Einwohnergemeinde Wynau

Kiesabbau Guegiloeh
Überbauungsordnung

Kiesabbau Guegiloeh
ÄNDERUNG DER ÜBERBAUUNGSORDNUNG

Langenthal, 28.1.1993

RICHTPLAN FÜR DAS KIESWERK GUEGILOCH DER BURGEGEMEINDE WYNAU

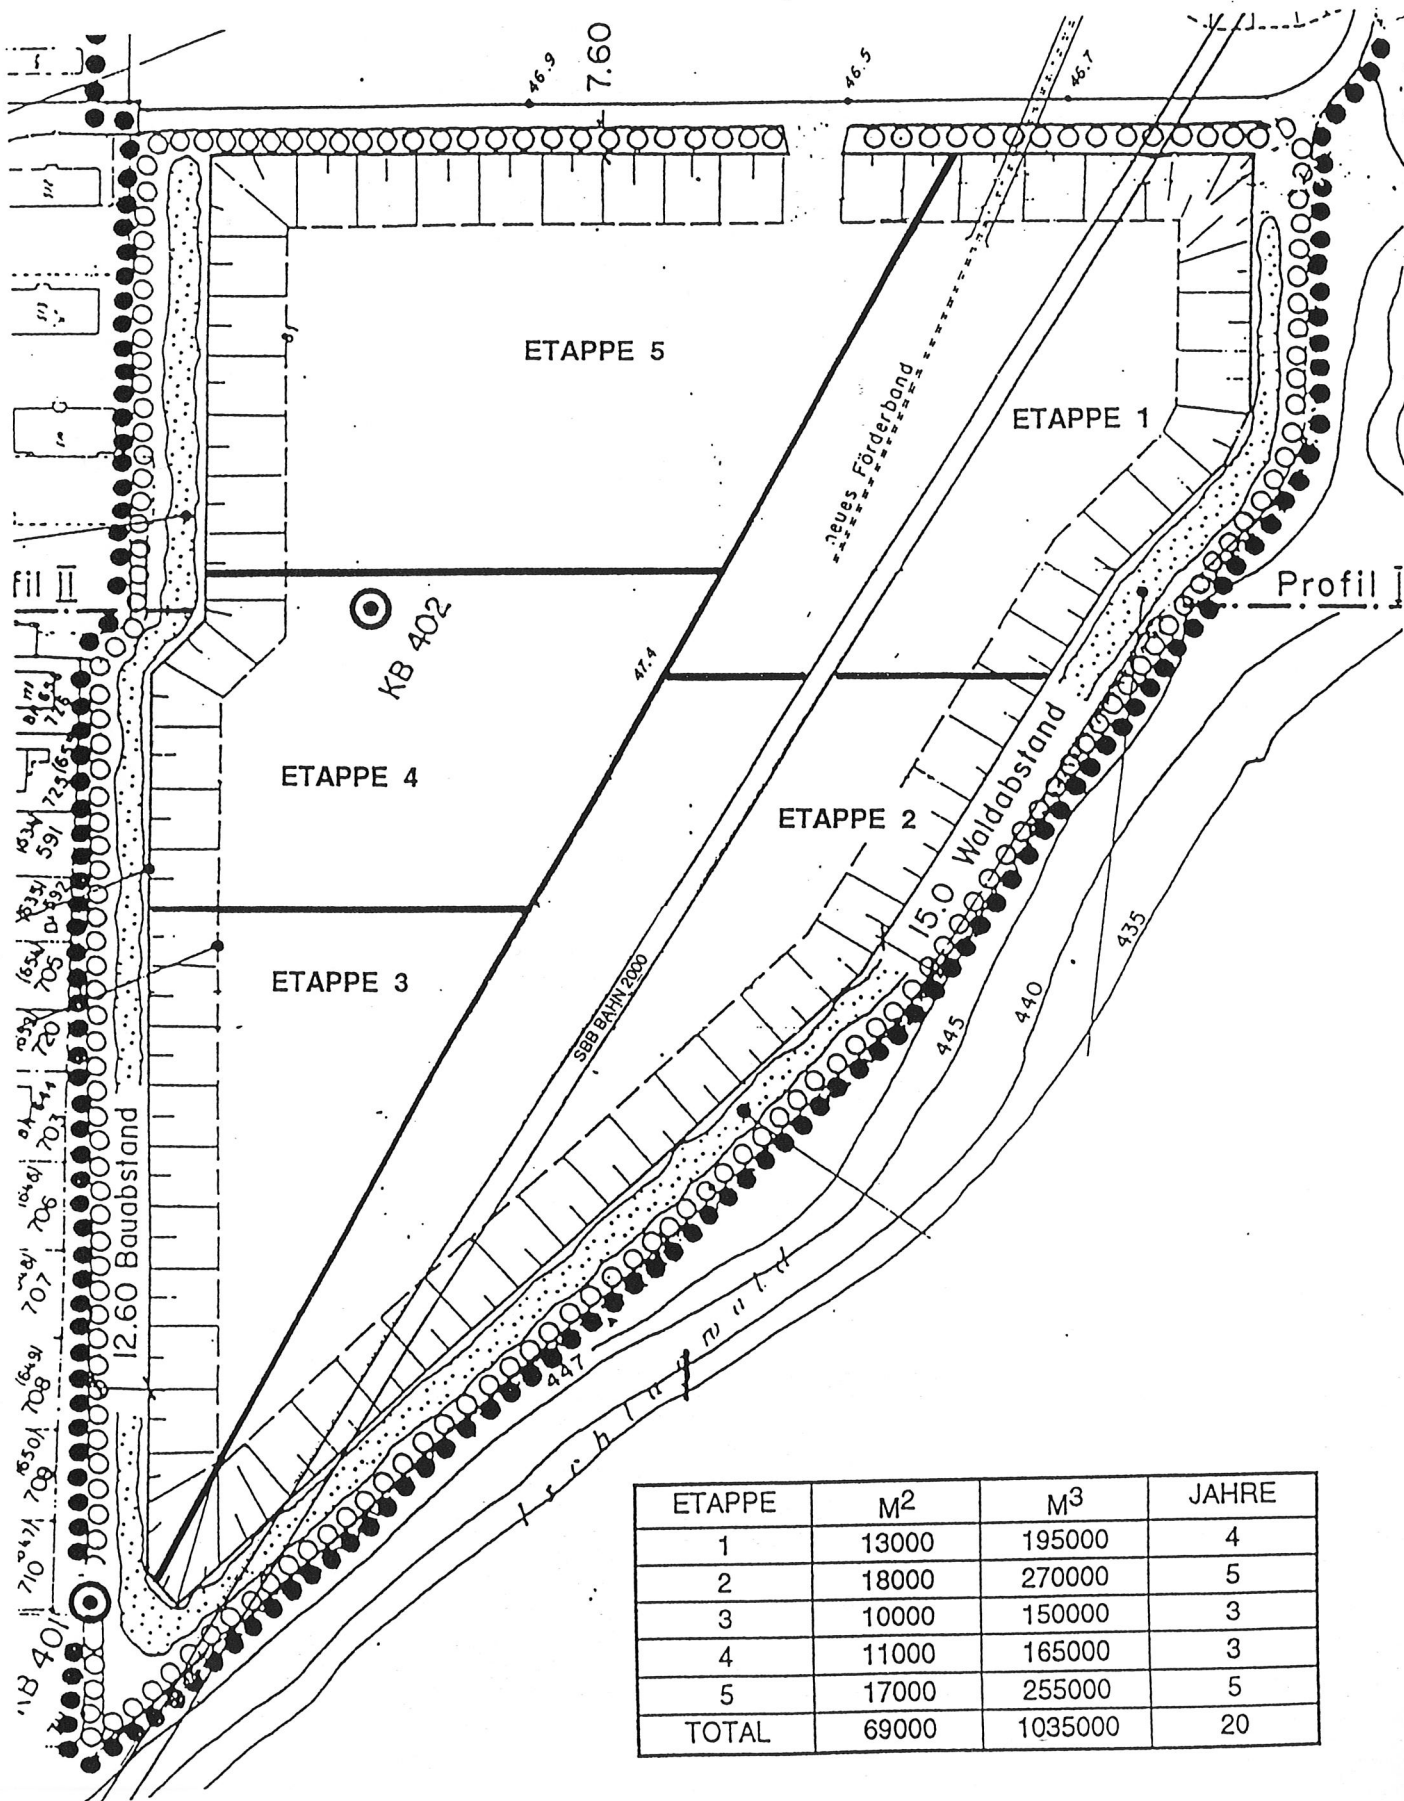
3. ÄNDERUNG DES RICHTPLANES

Änderung im Sinne von Art. 5 Abs. 4 der genehmigten
Überbauungsvorschriften.

ETAPPE	M ²	M ³	JAHRE
1	13000	195000	4
2	18000	270000	5
3	10000	150000	3
4	11000	165000	3
5	17000	255000	5
TOTAL	69000	1035000	20
